KAPELOINTIKAAVIO, liittymä 604

Liittymän 604 muutokset 7.4.2021

A	Portaalipylvään 1 poistamiseen liittyvät muutokset	11.10.21	Traficon/TV	
Merkki	Muutos	Pvm	Suunn.	Tark.
Hankkeen nimi	Teiskontien jalankulku- ja pyöräilyväylän rakentaminen välillä Hervannan valtavyäly-Jaakonmäenkatu, liikennevalojen muutossuunnitelma			
Piirustuksen sisältö	Teiskontie - Arvo Ylpön katu/Ritakatu (604) Asemapiirustus ja kaapelointikaavio			
Proj.pääll. Sari Kirvesniemi		Suunn. Mikko Asunen		Tampereen kaupunki
Suunn. Maija Hakamäki		Suunn. Olli Rossi		
Pvm 7.4.2021	Proj.pääll. Satu Kotituumi	Suunn. Tuukka Virtanen		
Tiirekisteritunnus 12/201/215-12/201/2400	Koordinaatti- ja korkeusjärj. GK24, N2000	Mittakaava 1:500		Piir.nro R19-5

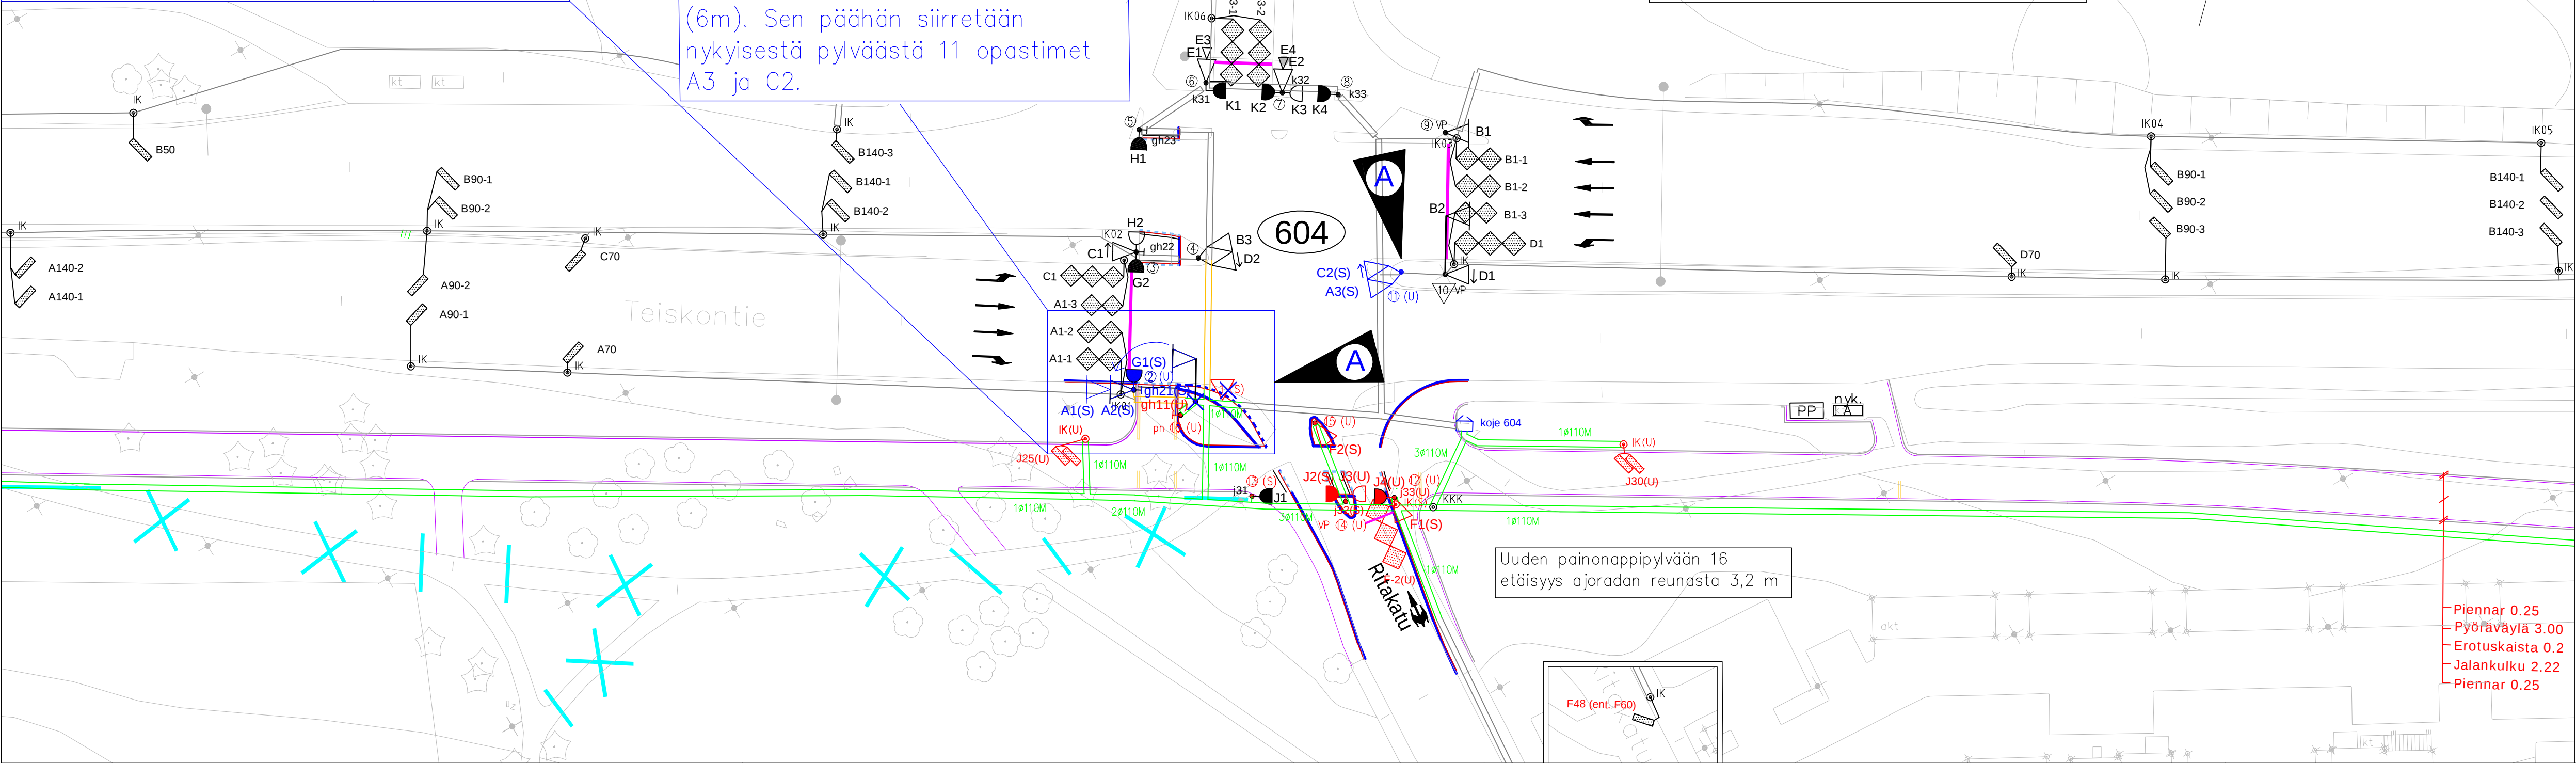
RevA:
Portaalipylväs 1 poistetaan. Pylväs 2 korvataan uudella pylväällä 2, joka on pitkä pylväs (6m). Siihen siirretään nykyisestä pylvästä 2 opastimet A1 ja G1 sekä painonappi gh21 sekä opastin A2 pylvästä 1. Opastin A2 asennetaan pylvään päähän.
Pylväs 11 korvataan uudella pylväällä 11, joka on pitkä pylväs (6m). Sen päähän siirretään nykyisestä pylvästä 11 opastimet A3 ja C2.

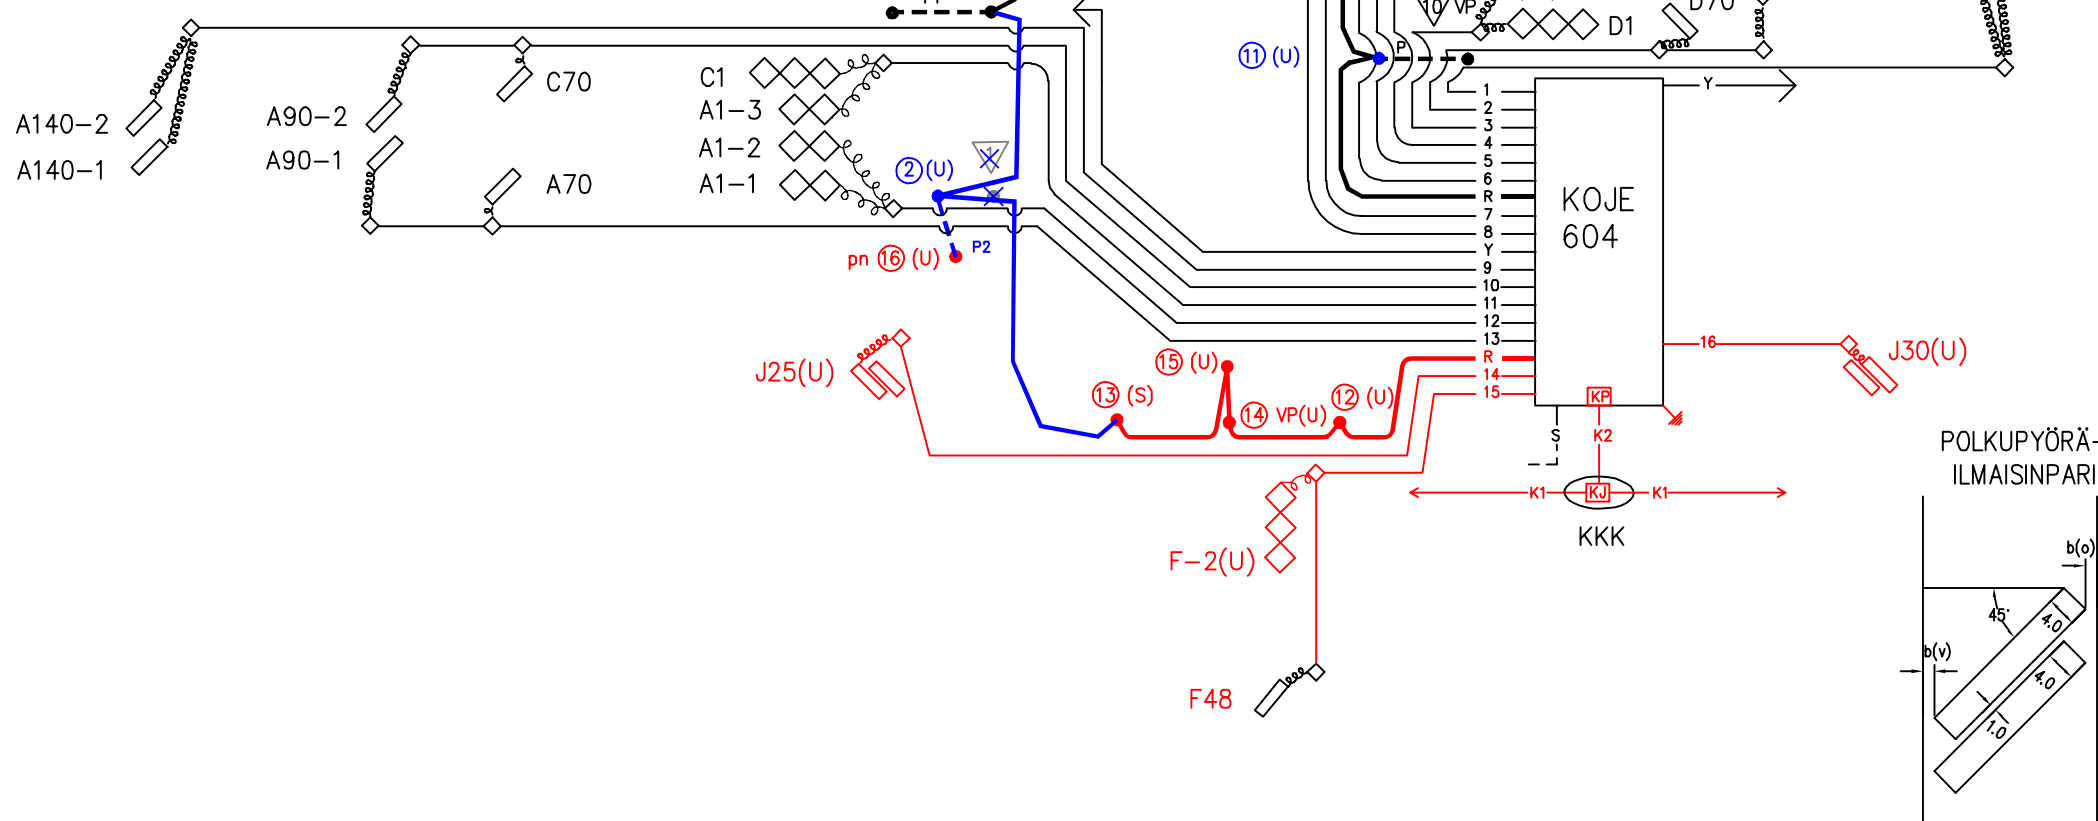
Rev A muutokset sinisellä.

Liikennevalopylväiden 6 ja 7 välillä rengaskaapeli jätetty kuorimatta ja kytkemättä.
